Teie 13.08.2025 nr 7-1.3/1861-9

Meie 01.09.2025 nr 7.2-2/25/3018-8

Pühajõe õgvenduse ära jätmisest

Joonis nr 1. Väljavõte Jõhvi-Toila eelprojektist. Kollase joonega on tähistatud ligikaudne Pühajõe õgvenduse asukoht. Punase ringiga on tähistatud eelprojektiga kavandatud jõe õgvendused.

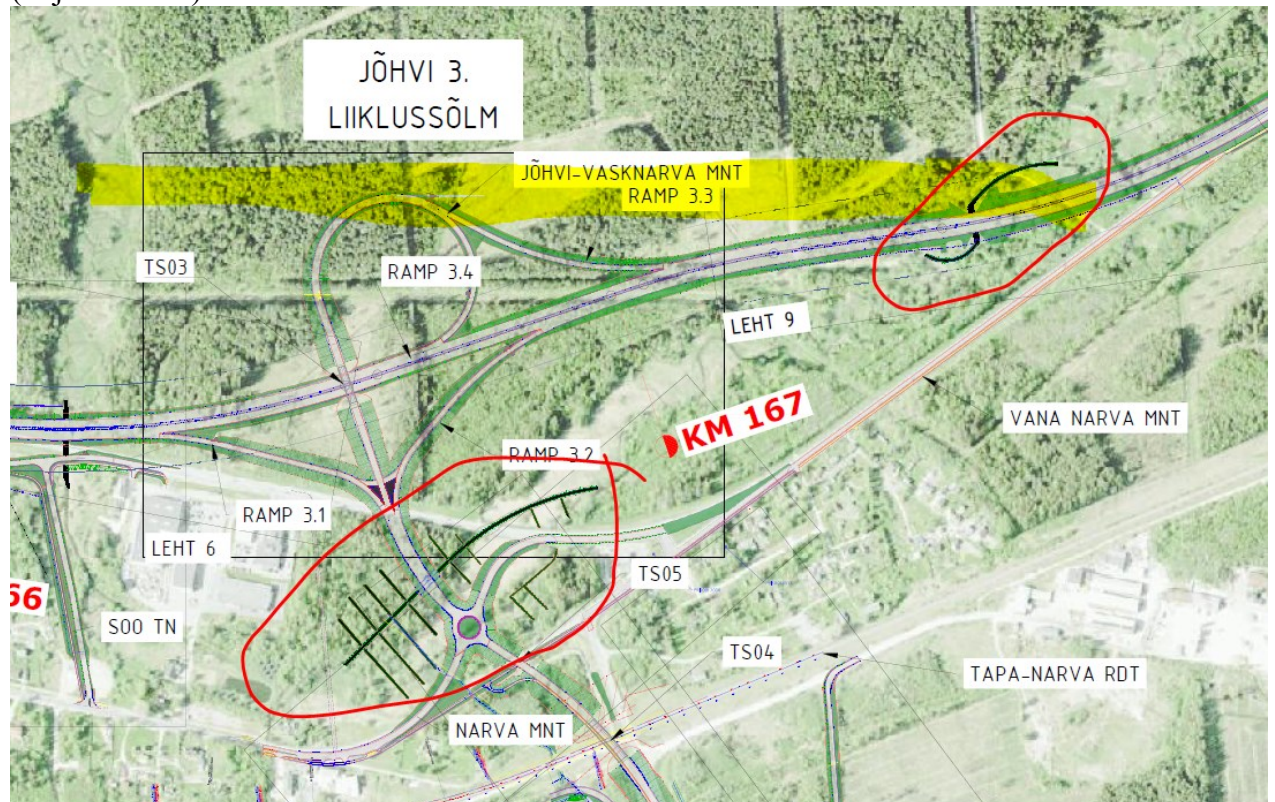
Pühajõe õgvenduse realiseerimine ei ole põhimaantee nr 1 ümberehituse seisukohast vajalik. Jõhvi-Toila eelprojekti lahendus on täna parim teadmine perspektiivse tee paiknemisest. Teeprojektis ei ole Pühajõe õgvendamist üldplaneeringu joonistel märgitud asukohas kavandatud (vt joonis nr 1).

Joonis nr 2. Väljavõte Jõhvi-Toila eelprojektist. Gaasitrass punase joonega.

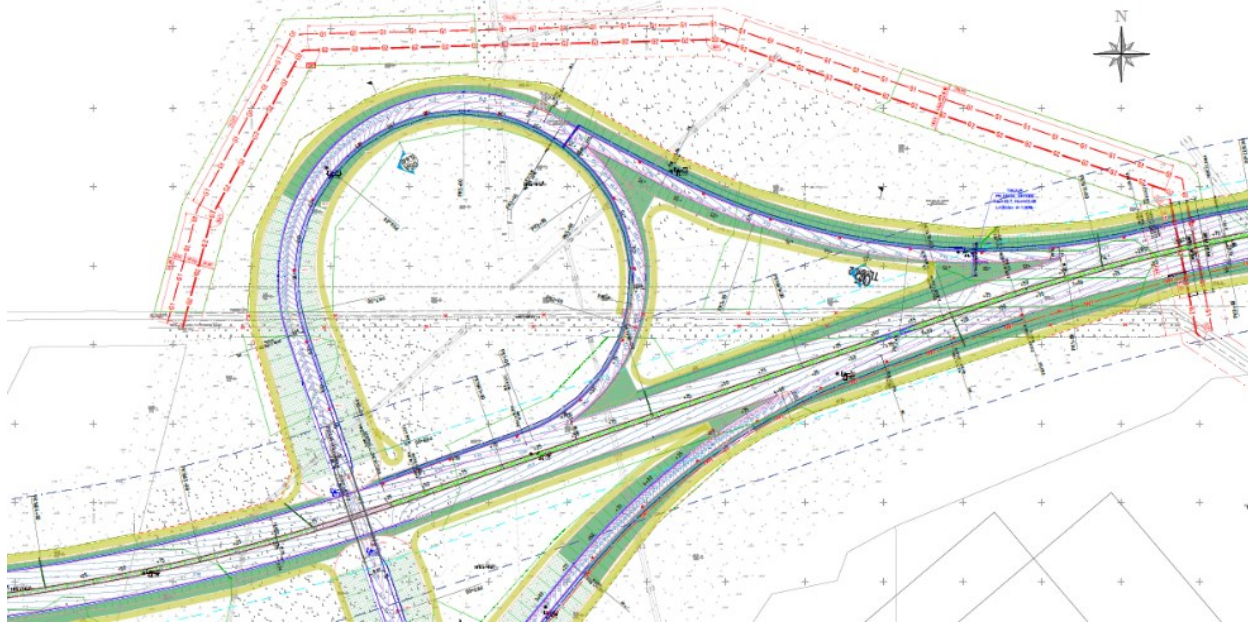
Meie hinnangul kattub üldplaneeringu joonise nr 3 *Väärtused ja piirangud* kajastatud jõe õgvendus Jõhvi liiklussõlme rambiga. Pühajõe õgvenduse asukohas on kavandatud ka perspektiivne D-kategooria gaasitrass, mille ümbertõstmine on tee ümberehitusel vajalik (vt joonis nr 2).

Meie arvates ei mõjuta Keskkonnaameti ettepanek Pühajõe õgvenduse ära jätmiseks põhimaantee 1 olemasolevat ega perspektiivset lahendust ning peame võimalikuks seda kaaluda. Kui Pühajõe õgvendus on siiski vajalik üldplaneeringus välja tuua, siis peab selle kavandamisel olema võimalik realiseerida Jõhvi-Toila eelprojekti lahendust ning üldplaneeringuga ei tohi kavandada piiranguid, mis põhimaantee ümberehitust takistavad. Oleme oma 02.06.2025 kirjas nr 7.2-2/25/3018-4 esitanud ettepanekud üldplaneeringu täiendamiseks, sh trassikoridori sees tee asukoha uuendamiseks ja sõlmede lahenduse peale kandmiseks vastavalt Jõhvi-Toila eelprojektile, et tuvastada võimalik kattuvus. Palume veenduda, et Pühajõe õgvendus ei kattuks perspektiivse põhimaantee 1 liiklussõlme ega D-kategooria gaasitrassi kaitsevöönditega.
